položka č.6 „Zatepl. vonk. stien omietka such. zmesi a polystyrén hr. 30 mm“

- Vzhľadom na doplnenie dokumentácie a objasnenie výpočtu výmery, ktoré bolo zaslané ako príloha k písomnej námietke, neskôr ako doplnenie k písomnej námietke zo dňa 4.03.2013 a po opätovnej kontrole, **RO pre ROP vyhodnocuje tieto stavebné práce ako oprávnený výdavok okrem bufetu.**

m.č. 313 po demontáži podlahy

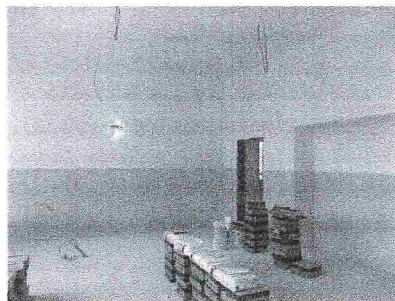
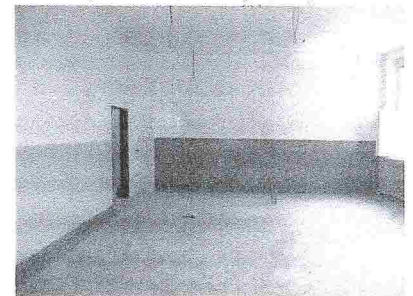
- Stavebný dozor v námietkach uvádza, že práce sú zrealizované a na fotodokumentácii je vidieť fóliu z PVC a kari sieť.
- **V miestnostiach 313 a 314 mala byť podľa projektovej dokumentácie realizovaná podlaha po vrstvách: násyp, tepelná izolácia hr. 50 mm, cementový poter + kari sieť, lepidlo a vlysiky. Podlaha z vlysiok bola zamenená za keramickú dlažbu.**

- Prijímateľ bol vyzvaný na doplnenie dokumentácie z realizácie jednotlivých vrstiev podlahy. Prijímateľ nepredložil dokumentáciu, ktorá by preukazovala oprávnenosť vynaložených výdavkov: realizáciu násypu, ukladanie tepelnej izolácie, PVC fólie a kari siete. PVC fólia, na ktorú sa stavebný dozor odvoláva je viditeľná v priestoroch, kde sa robila pokládka vlysiok, ktoré sa v miestnostiach 313 a 314 nekládli.

- RO pre ROP na svojom zistení trvá.

Pol. č.12 Nárokovaná časť 98,800 m², oprávnená časť 0 m², **neoprávnená časť 98,800 m²**

Pol. č.45 Nárokovaná časť 103,740 m², oprávnená časť 0 m², **neoprávnená časť 103,740 m²**

Pol. č.46 Nárokovaná časť 98,800 m², oprávnená časť 0 m², **neoprávnená časť 98,800 m²**
